Projet d'extension de la sablière GSM

Contribution à l'enquête publique :  
Aménagements paysagers

Contributeur	Collectif des riverains
Date de la contribution	Le 25 septembre 2024
Contact	Eric DECHARTRE 8 LA DOUVE 44310 SAINT COLOMBAN eric.dechartre@orange.fr

Photo 1 - Paysage initial

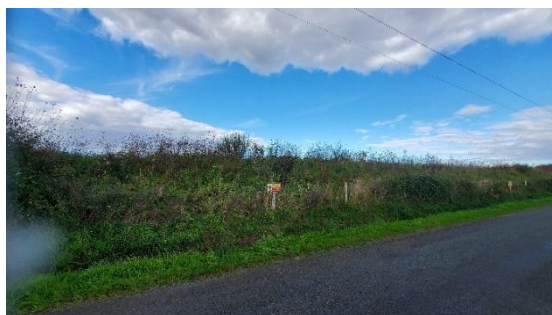
L'étude souligne le fait que les merlons sont des éléments d'artificialisation qui tranchent dans le paysage. Ce caractère est le résultat de 2 éléments :

- leur forme minérale qui disparaîtra si un couvert végétal s'y développe,
- leur forme rectiligne en périphérie de l'exploitation dans un paysage sans reliefs marqués.

Dans le paysage, les merlons sont la marque de l'exploitation. Ils se justifient pour sécuriser le site et protéger les riverains d'une partie du bruit et des poussières engendrées. Ils se justifient également pour masquer l'ambiance franchement minérale de la zone exploitée. Par contre, du fait même de leur caractère artificiel, ils dénaturent le paysage et ne peuvent donc pas être qualifiés de paysagers comme cela est fait dans le descriptif de la mesure MR8. **Les merlons doivent donc être masqués à l'aide d'une mesure adaptée.**

Voici une illustration de l'effet visuel induit par un merlon périphérique dit paysager. Les photos ont été prises au sud de la zone exploitée le long de la route communale CV13.

Photo 5 - Zone de traitement à la grande garde

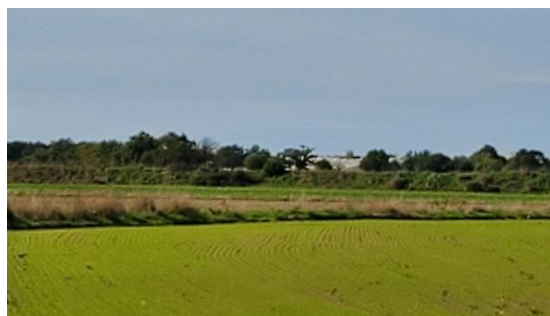
L'étude met également l'accent sur les stocks de sable qui constituent, comme les merlons, des éléments d'artificialisation qui tranchent dans le paysage. Ces stocks sont présents sur la zone de commercialisation et de traitements toutes les deux concernées par la demande de renouvellement. Du fait de leur hauteur, ces stocks sont visibles à l'échelle rapprochée mais également à l'échelle éloignée. Ils impactent donc tous les enjeux identifiés aux deux échelles.

Voici des photos qui illustrent la visibilité des stocks a différents points de vue.
